Modulo per la presentazione delle osservazioni per i piani/programmi/progetti sottoposti a procedimenti di valutazione ambientale di competenza statale

PROGETTO DEFINITIVO DEL NODO FERROVIARIO DI NOVARA: 1^FASE PRG DI NOVARA BOSCHETTO. (CUP J11H0200013001)

Progetto definitivo Nodo ferroviario di Novara: **I fase del PRG di Novara Boschetto**

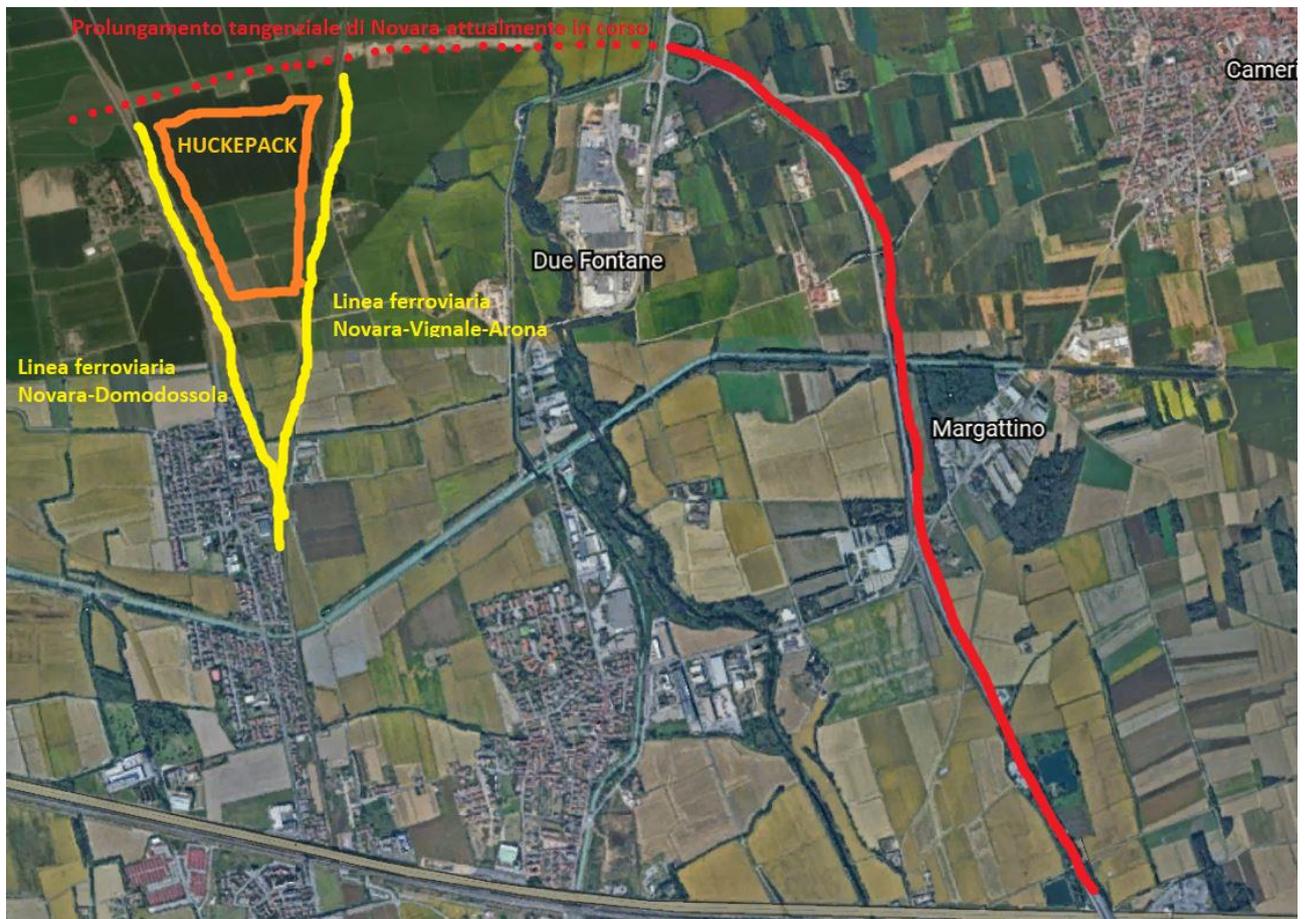
Alla luce di quanto sopra esposto, risulta incomprensibile la decisione di progettare per l'area HUPAC una via di transito di mezzi pesanti di una tale entità e continuità di traffico a pochi metri da una zona residenziale intensamente abitata e che, in fase di progetto, non siano state prese minimamente in considerazione le ricadute ambientali e quelle sulla salute degli abitanti.

L'attuale scelta progettuale prevede di portare inutilmente il traffico pesante in prossimità del Quartiere San Rocco, quartiere storicamente a vocazione residenziale, senza aver preso in considerazione soluzioni alternative e meno impattanti per la realizzazione del nodo HUPAC.

FIGURA 2

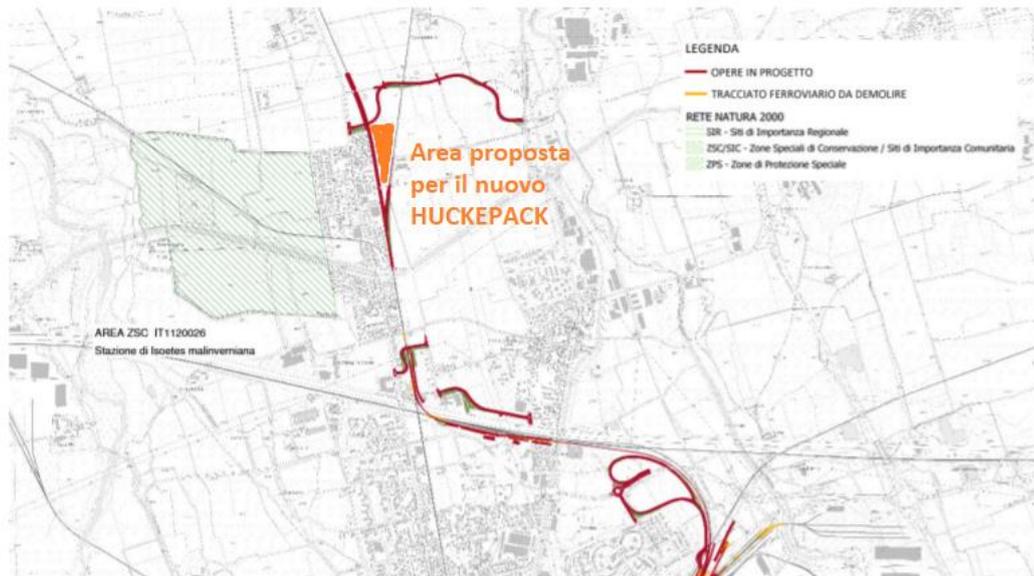
La proposta di seguito indicata ha l'obiettivo di evitare l'ingresso dei mezzi di trasporto pesanti nel centro abitato di San Rocco e nella città di Novara e di realizzare il nuovo HUCKEPACK nella frazione di Vignale (Novara), zona periferica rispetto al centro abitato di Novara, e in prossimità dell'intersezione fra le linee ferroviarie Novara-Domodossola e Novara-Vignale-Arona, linee fra l'altro destinate al traffico dei treni merci previsto dal seguente progetto.

La zona è facilmente raggiungibile dall'uscita Novara Est dell'autostrada A4 e tramite la tangenziale di Novara può essere facilmente raggiungere la zona evidenziata in arancione nell'immagine seguente dove potrebbe essere realizzato il nuovo centro HUCKERPACK.

Analoga evidenza è visibile dal documento di progetto **NM0Y00D22RHIM0003001B - SCREENING DI VinCA Relazione descrittiva** dal quale si evince chiaramente l'area proposta per il nuovo HUCKEPACK.

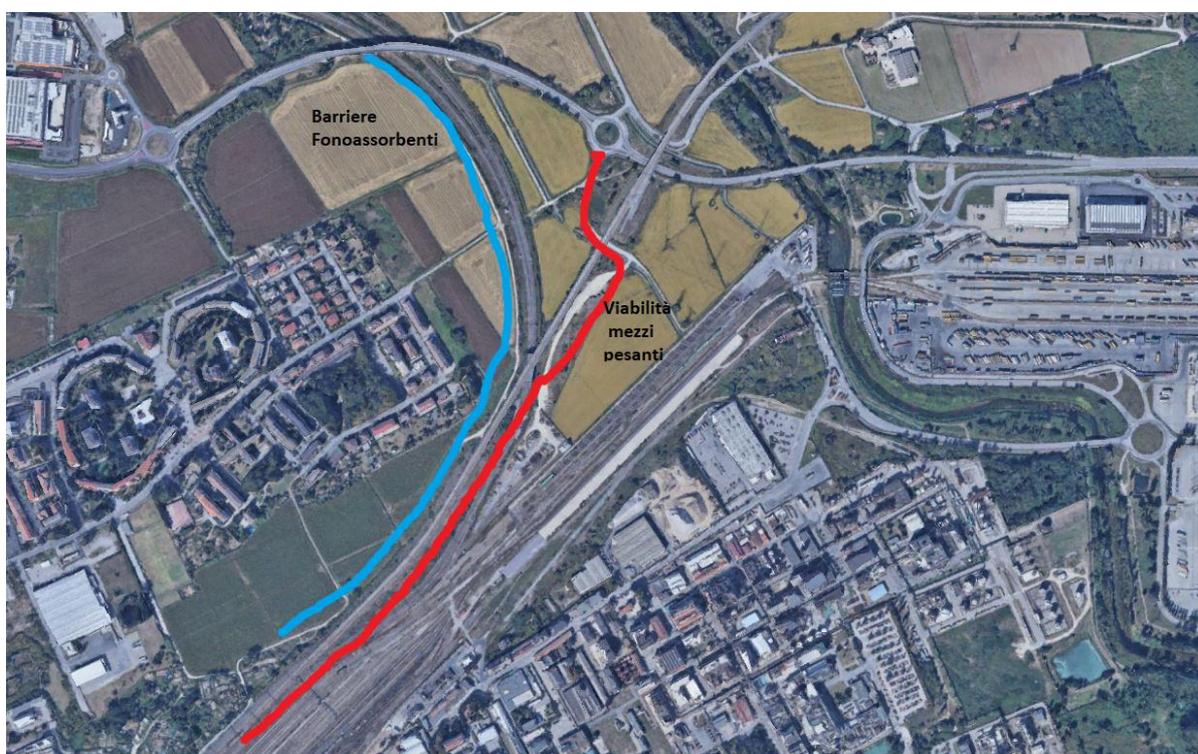
Tale soluzione ha degli **evidenti vantaggi**, quali per esempio:

- a) le **strade di accesso** all'HUCKEPACK proposto nella zona di Vignale sono **già tutte esistenti** e consentono una facile raggiungibilità dall'uscita dell'Autostrada A4 (Novara Est) seguendo la SS703 - tangenziale di Novara in direzione Nord

- b) le strade di accesso all'HUCKEPACK proposto hanno dimensioni importanti, **due corsie di percorrenza più una di emergenza per ogni senso di marcia (SS703 - tangenziale di Novara)**, in grado di smaltire il traffico pesante senza attraversamento del centro abitato della città di Novara e/o quartiere San Rocco

- c) l'attuale prolungamento della SS703-Tangenziale di Novara, i cui lavori sono in corso, consentono l'accesso alla zona suggerita per il nuovo HUCKEPACK senza ulteriori investimenti sulla viabilità

- d) l'HUCKEPACK si collocherebbe esattamente nella zona di intersezione delle due linee ferroviarie (Novara-Domodossola e Novara-Vignale-Arona) maggiormente interessate al progetto **senza dover portare il flusso ferroviario per lo scarico e carico dei veicoli all'interno della città di Novara**
